Změnový list

Projekt: „Zajištění kapacity a kvality SV Pardubice“
Podprojekt 1 – III. část Intenzifikace ÚV Hrobice

Číslo smlouvy:	62/20/SOD
Číslo změnového listu:	1/15
Název změnového listu:	Doplnění a úpravy technologie v PS 01 a PS 02
Datum:	05/2022
Identifikační číslo EIS:	CZ. 05.1.30/0.0/0.0/17_081/0010874
Název smlouvy:	Zajištění kapacity a kvality SV Pardubice
Smluvní strany:	
Objednatel:	Vodovody a kanalizace Pardubice, a.s. Teplého 2014 530 02 Pardubice
Zhotovitel:	Společnost ÚV Hrobice Vážní 456 Hradec Králové, 503 14

Kunst	3703-31-0340	A2
-------	--------------	----

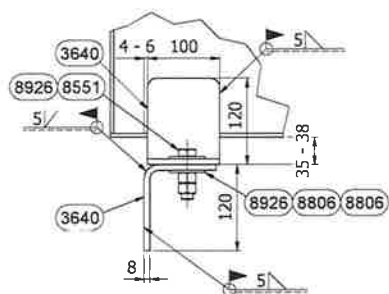
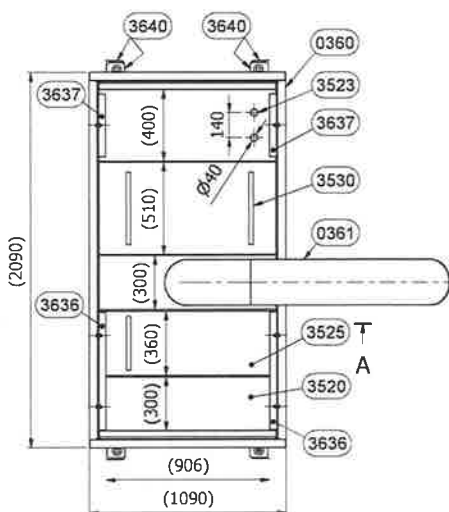
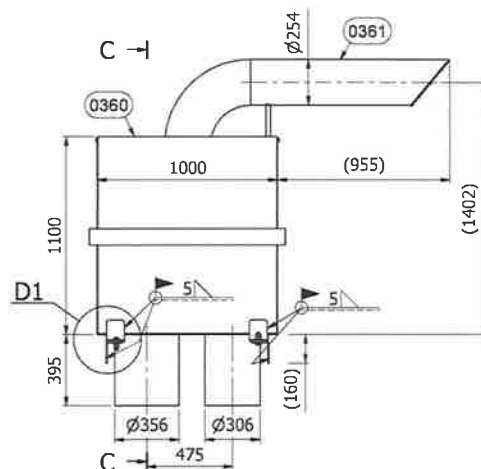
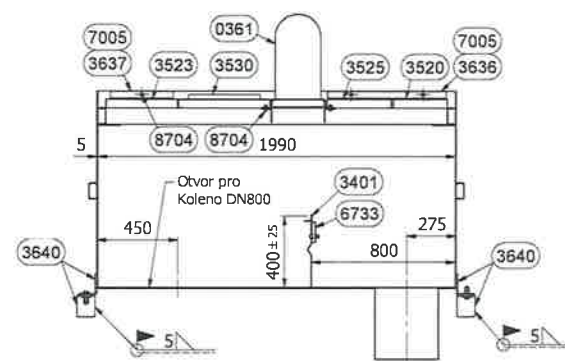
3. Vícepráce dodávka a montáž norná stěna 2 ks (u přelivných oken z reakční nádrže do akumulace)

Norná stěna slouží k zamezení možnosti úniku nezreagovaného ozonu v reakční nádrži do akumulární nádrže.
